品質管理基準規則の制定、検査制度の見直しによる 法令改正等に伴う保安規定の変更について

令和2年11月18日

東京大学大学院工学系研究科原子力専攻

東京大学原子炉の廃止措置計画変更概要について

図7.1 原子炉施設に係る管理組織体制

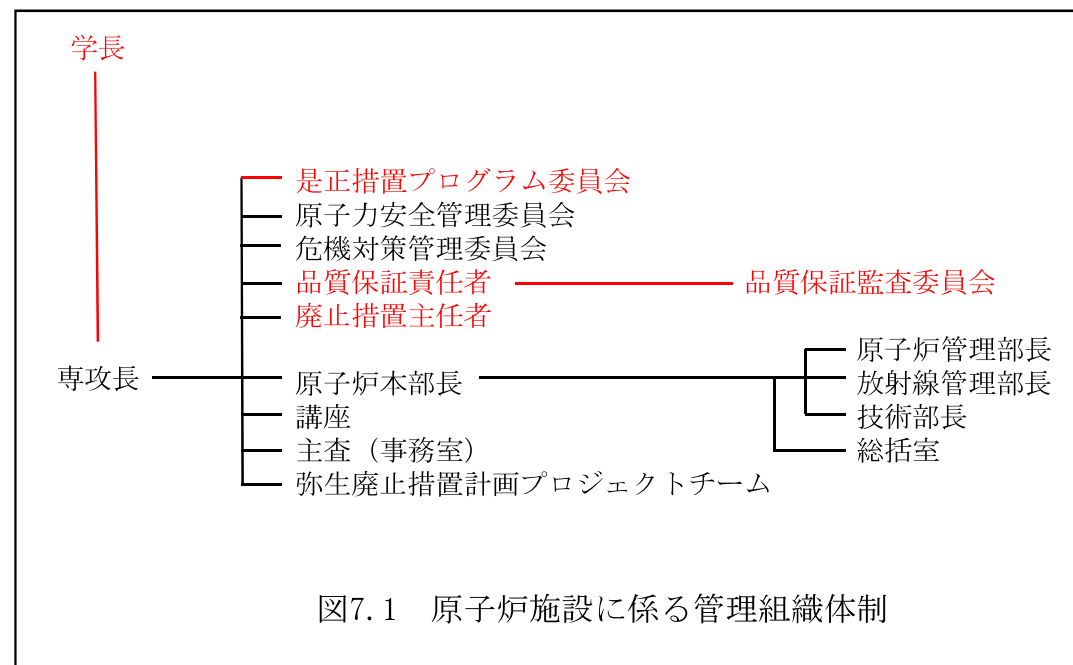
変更前の「添付書類7.廃止措置の実施体制に関する説明書」には、「原子炉施設に係る管理組織体制」が表として記載されている。今回の変更において、トップマネジメントを担う原子炉設置者としての学長の立ち位置について追記している。

また、不適合の有無を判断し、処置の必要性評価並びに処置の有効性確認を定期的に行う場として、「是正措置プログラム委員会」についても明示している。

7. 品質マネジメント活動と継続的改善

廃止措置期間中における品質マネジメント活動は、添付書類8に示す体制のもと、廃止措置における安全の重要性に応じた管理を実施する。また、廃止措置の品質マネジメント活動のうちの継続的な改善として、図7.1に示す是正措置プログラム委員会において、不適合の有無を判断し、処置の必要性評価及び計画並びに処置の有効性確認を定期的に行う。
